SERVICE BULLETIN

SB N°: **ATOM-25-007**

TITLE: **Déchirure du rabat de fermeture supérieur du conteneur secours**
Reserve upper flap torn on Harness tandem

Subject: **Vérification de l'intégrité d'assemblage du rabat supérieur de secours / Check of assembly integrity of reserve upper flap.**

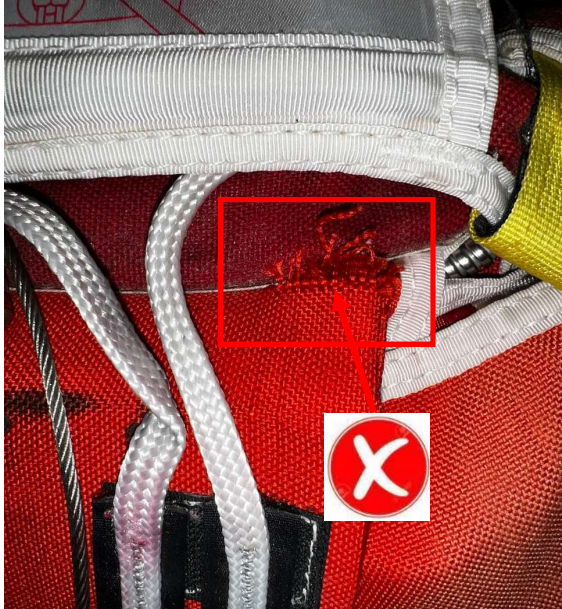
Consécutivement à une procédure de libération, il a été observé au sol une déchirure du rabat supérieur du conteneur secours (Cf. photo ci-dessous).

Consecutively to a cutaway procedure, a tear on the upper flap of the reserve container was observed on the ground (i.e picture above).

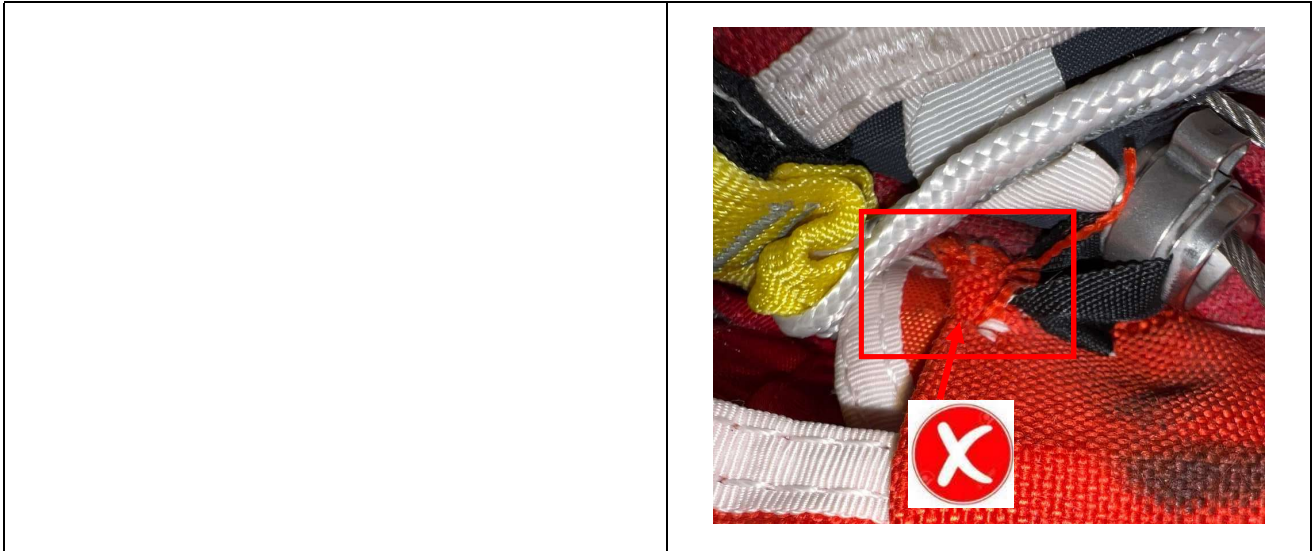
<p>Rabat supérieur de secours <u>non</u> impacté par amorce de rupture. <i>Reserve upper flap not impacted by an incipient tear.</i></p> <p style="text-align: center;"></p>	<p>Rabat supérieur <u>impacté</u> par une amorce de rupture. Cette image n'est qu'un cas particulier. L'amorce de rupture peut être plus ou moins prononcée. <i>Upper flap impacted by an incipient tear.</i> <i>This picture is just a particular case. The incipient tear can be more or less pronounced.</i></p> <p style="text-align: center;"></p>

Vérifier l'intégrité de l'assemblage du rabat supérieur de secours conformément à la photo ci-dessus.

Check the integrity of the emergency upper flap assembly according to the picture above.

- Arrêter l'utilisation du matériel
- Demander à Safran Electronics & Defense la fourniture d'un rabat supérieur secours de remplacement. Le rabat endommagé n'est pas réparable. Il doit être remplacé par un neuf.
- Faire procéder à son remplacement par un réparateur qualifié conformément à l'instruction de réparation spécifiquement définie par Safran Electronics & Defense.
